COMMUNE DE PORT- VENDRES

DÉLIBÉRATION DU CONSEIL MUNICIPAL
SÉANCE DU 15 DECEMBRE 2021

REPUBLIQUE FRANCAISE Département des Pyrénées-Orientales Commune de PORT-VENDRES Séance du Conseil Municipal 15 décembre 2021 Trame unique	CLASSEMENT ISSU DE LA NOMENCLATURE « ACTES » 2.1	DELIBERATION MUNICIPALE N° 95-2021
OBJET : APPROBATION DE LA REVISION ALLEGEE N°1 DU PLAN LOCAL D'URBANISME

POINT XIV - APPROBATION DE LA REVISION ALLEGEE N° 1 DU PLAN LOCAL D'URBANISME (DCM 95/2021)

OAP avant enquête publique

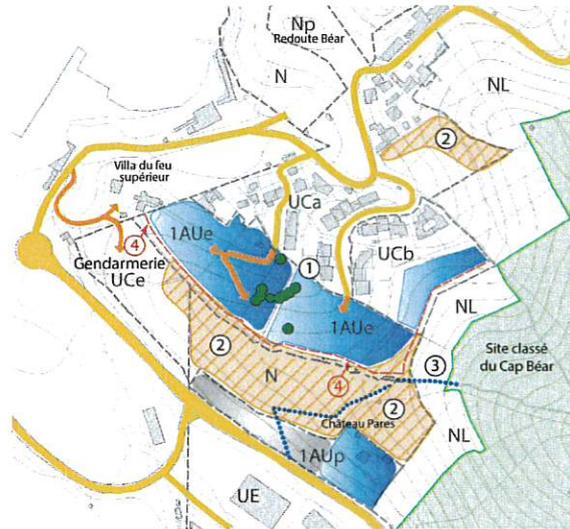
1. Dans ses conclusions le Commissaire Enquêteur émet un avis favorable au projet porté par la révision allégée N° 1 du secteur des Tamarins, sous réserve :

- 1.1. de la préservation du bosquet de pins entre la rue Gastaud et l'impasse des Tamarins, comme prévue dans l'OAP avec un tracé plus précis que celui figurant actuellement,
- 1.2. de la création stricte d'un espace tampon paysager de 5 mètres en bordure de parcelle aux Tamarins, intégrée dans l'OAP,

2. Par ailleurs il a été demandé lors de l'enquête publique (demande formulée par Monsieur Gilles RENIER) de revoir le tracé du chemin piétonnier : suppression de la partie

longeant la gendarmerie et rejoignant le parking des campings car d'une part et mise en place d'un raccordement vers la redoute Béar.

Les deux extraits ci-dessous de l'OAP montrent la prise en compte de ces trois demandes.

- 1) La préservation du bosquet de pins entre la rue Gastaud et l'impasse des Tamarins, est reprise dans l'OAP avec un tracé plus précis que celui figurant dans le dossier soumis à enquête.

- 2) la création stricte d'un espace tampon paysager de 5 mètres en bordure de parcelle aux Tamarins, intégrée dans l'OAP
